Commodore-C

79-T-3

TECHNISCHE INFORMATION

Betrifft: Verzögerte Gasannahme nach Schubbetrieb

Bild A 7363 zeigt Druckfeder über der Anreicherungsmembrane.

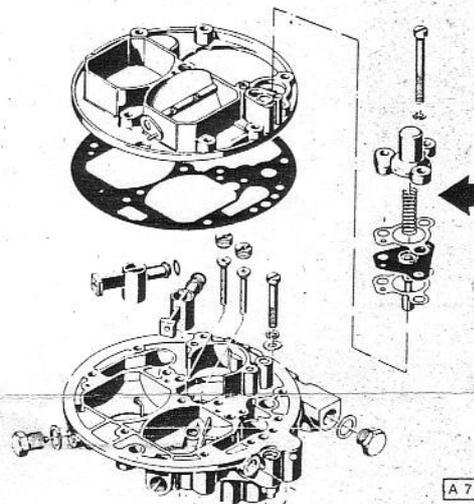
Befund: Vereinzelt können verzögerte Gasannahme nach dem Schubbetrieb im oberen Teillastbereich und schlechte Gasannahme im kalten bzw. betriebswarmem Zustand beanstandet werden. Die Ursache ist ein zu spätes Einsetzen der Teillastanreicherung.

Abhilfe: Durch Austausch der Feder über der Membrane des Anreicherungsventils gegen eine härtere Ausführung wird ein früheres Ansprechen der Teillastanreicherung und somit ein besserer Übergang erreicht.

Ab Motor-Nr. 25 S-0186258 sind Vergaser aufgebaut, die bereits mit der härteren Feder ausgerüstet sind.
